无锡地铁集团有限公司

锡地铁函〔2022〕44号

关于震泽路与前杨路交叉口西北侧地块出让 地铁保护意见的函

附图名称: 震泽路、前杨道交叉口西北侧地块与地铁平面关系图

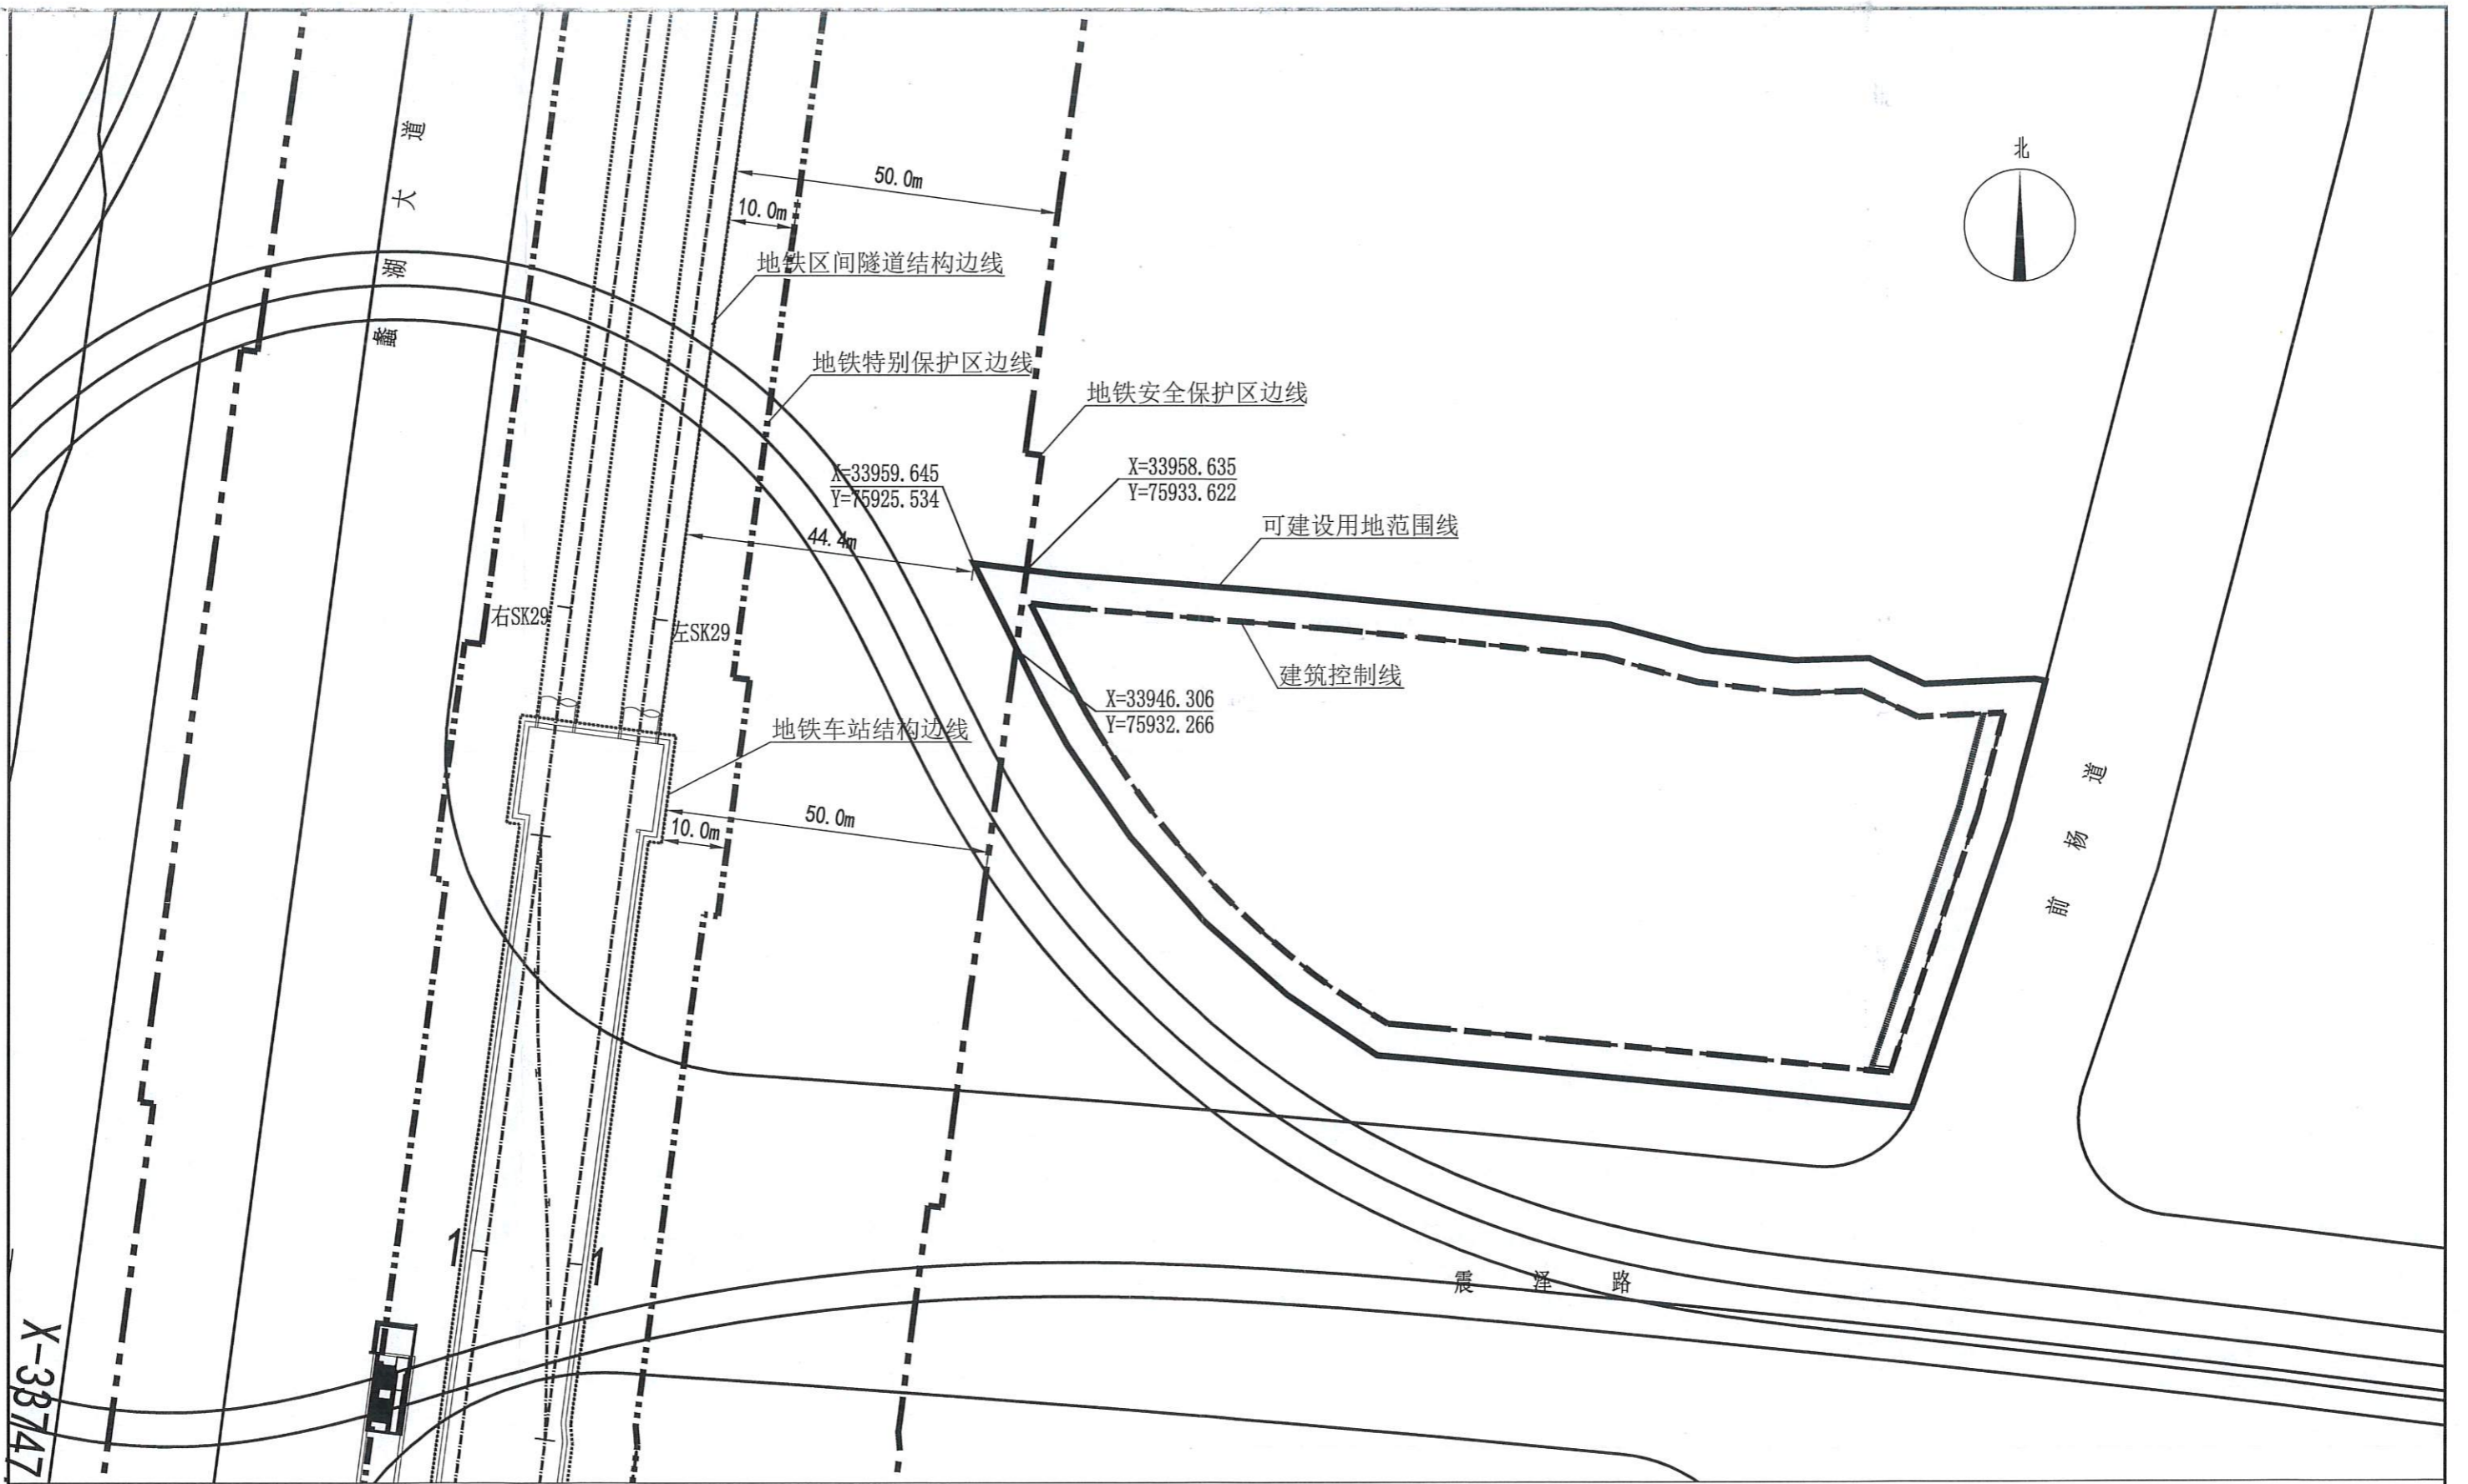
震泽路与前杨路交叉口西北侧地块（以下简称“该地块”）位于地铁1号线的安全保护区内。

根据《无锡市轨道交通条例》关于安全保护区的管理规定，地块开发建设单位应当事先书面征求地铁集团的意见；地块内实施方案（包括围墙、出入口、管线等附属设施）与地铁设施之间应满足结构安全退距、消防、环评等技术要求；地块开发建设单位应当分析、论证施工活动对轨道交通设施的影响，制定地铁设施安全保护方案，并经地铁集团同意后，按照方案进行施工。
